Avis délibéré
de la Mission régionale d'autorité environnementale
Provence-Alpes-Côte d'Azur

**sur le projet de centrale photovoltaïque au sol au lieu dit "Les
Selves", sur la commune d'Ollières (83)**

**N° MRAe
000602/A P**

Figure 2: plan de masse du projet - Source : étude d'impact

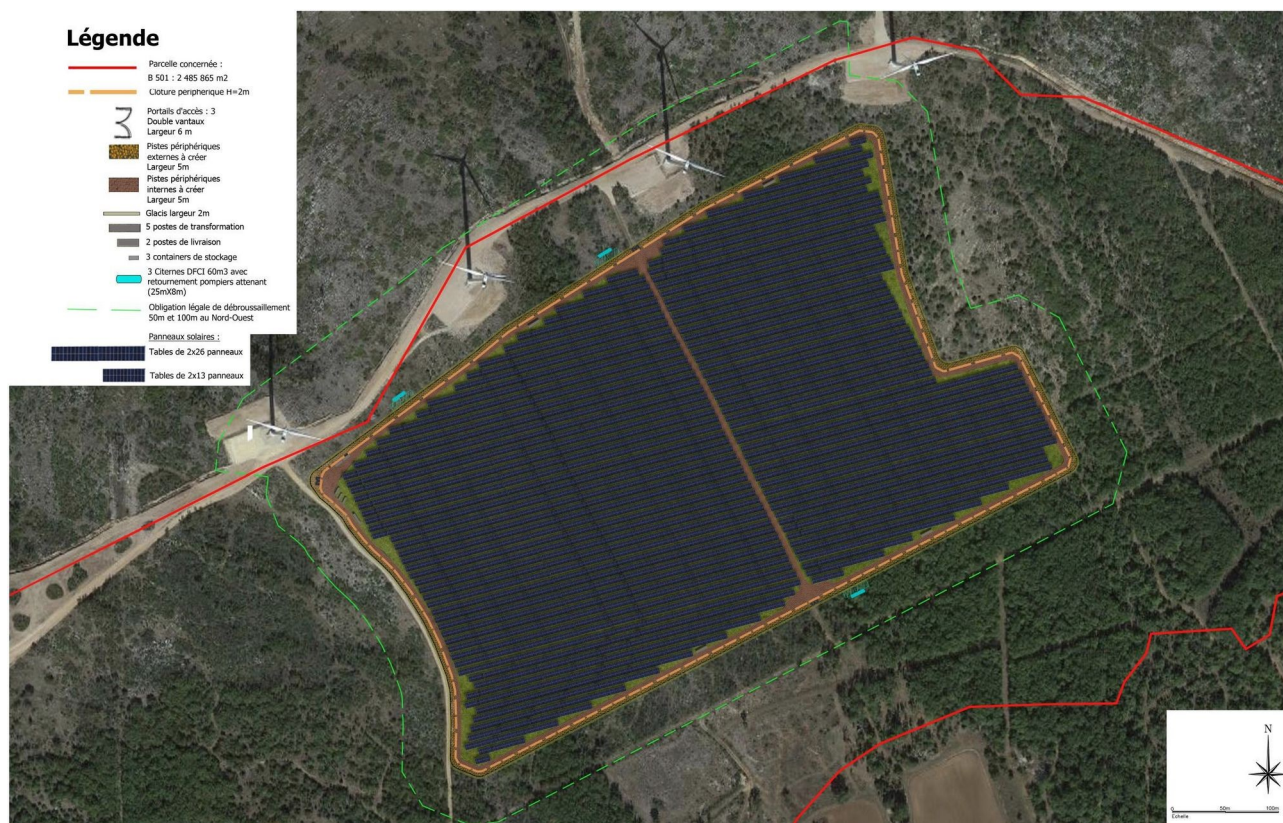
Pour la MRAe le raccordement électrique fait pleinement partie du périmètre du projet⁴ et ses impacts doivent être analysés en l'état des connaissances de ses caractéristiques, quitte à réactualiser l'étude d'impact en cas de modification du tracé.

La MRAe recommande de présenter à échelle appropriée le tracé du raccordement électrique tel qu'envisagé à ce stade et d'approfondir l'évaluation de ses incidences sur l'environnement.

Figure 3: Synthèse des enjeux écologiques - Source : étude d'impact

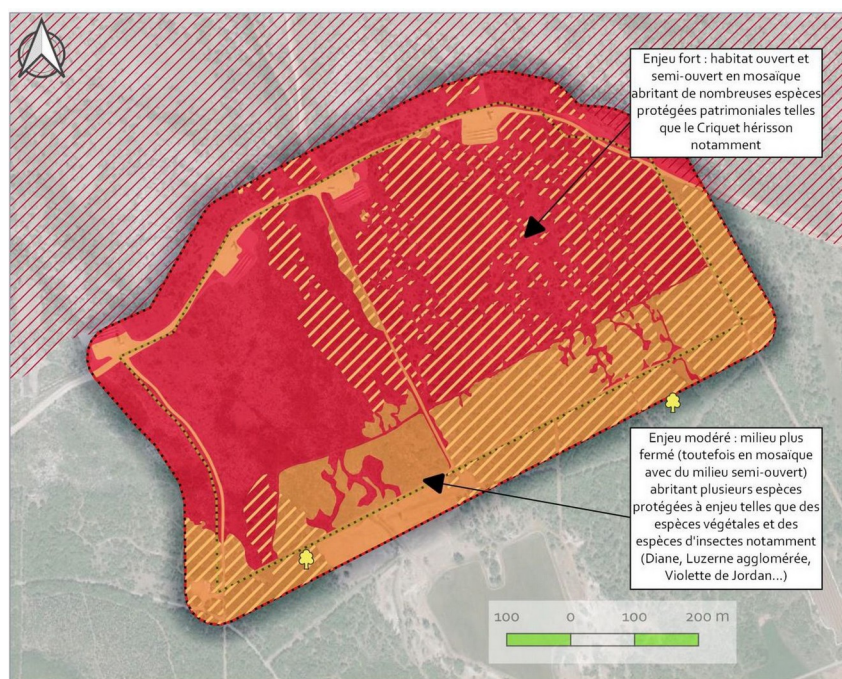
locale de Lézard ocellé pour laquelle l'enjeu est qualifié de « modéré » malgré son statut et la présence avérée d'un individu au nord de l'aire d'étude.

La MRAe recommande de réévaluer l'enjeu local de conservation pour certaines espèces patrimoniales comme le Lézard ocellé.

Figure 4: Localisation des projets pour l'analyse des incidences cumulées - Source : étude d'impact

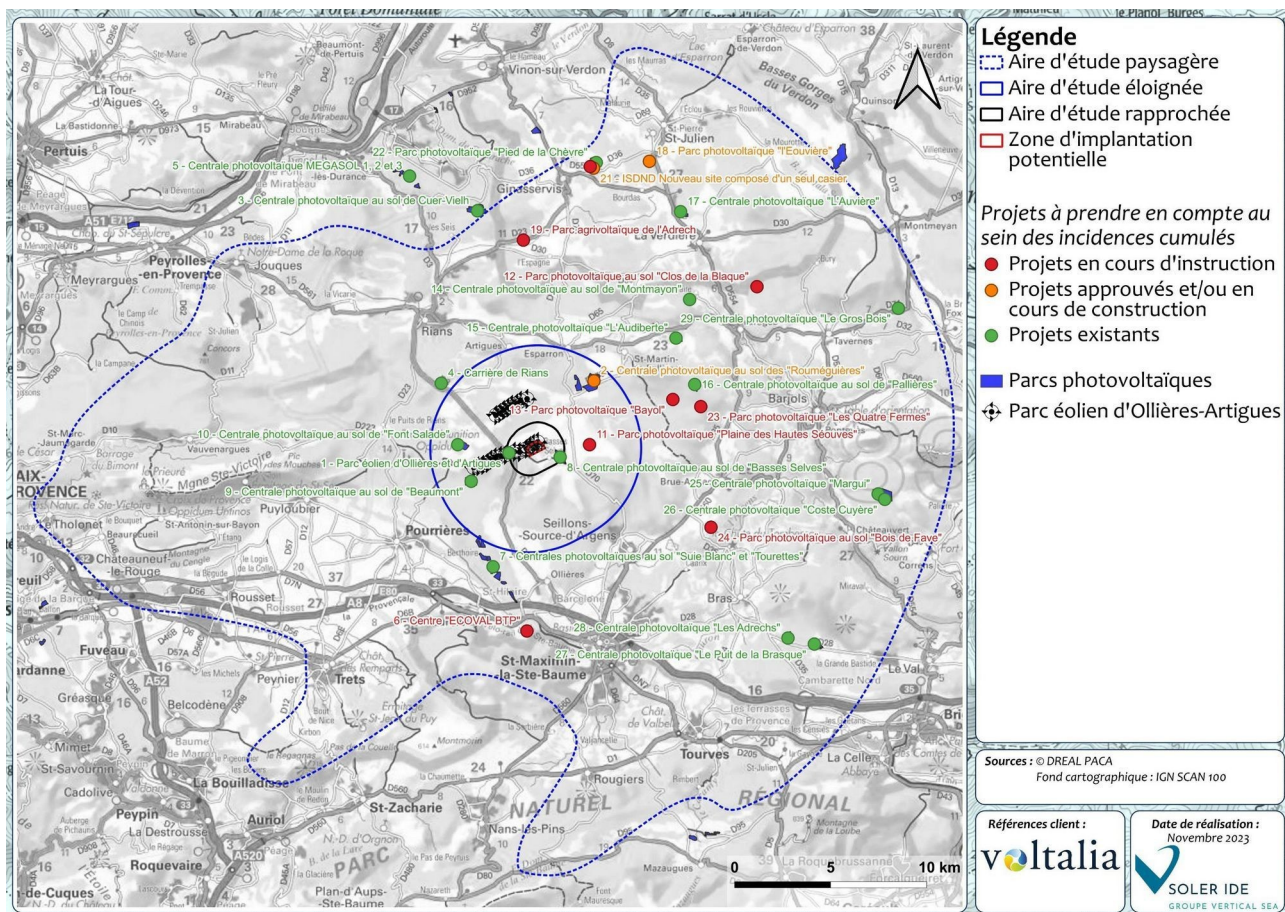
Pour la MRAe, les éléments présentés ne suffisent pas à évaluer correctement les effets cumulés sur la biodiversité. Au vu du nombre important de projets exerçant une pression sur les mêmes espèces, dont plusieurs protégées ou patrimoniales, une analyse approfondie des effets cumulés est nécessaire.

Ces impacts cumulés et la forte concentration d'installations réalisées et de projets dans ce secteur sont susceptibles d'altérer les corridors de déplacements et habitats d'espèces associés. Ainsi, certaines populations d'espèces liées aux milieux naturels présents et à leur bonne fonctionnalité tels que les chauves-souris, les reptiles, les oiseaux, les insectes et la flore sont susceptibles d'être fragilisées à l'échelle du territoire via le cumul des impacts et la fragmentation qui en résulte.

La MRAe recommande de mettre à jour l'étude d'impact, en intégrant l'ensemble des projets sur 15 km, dont les parcs photovoltaïques existants de la commune d'Ollières. Elle recommande également d'approfondir l'analyse en évaluant l'intensité des impacts et des pressions exercés sur les continuités écologiques.
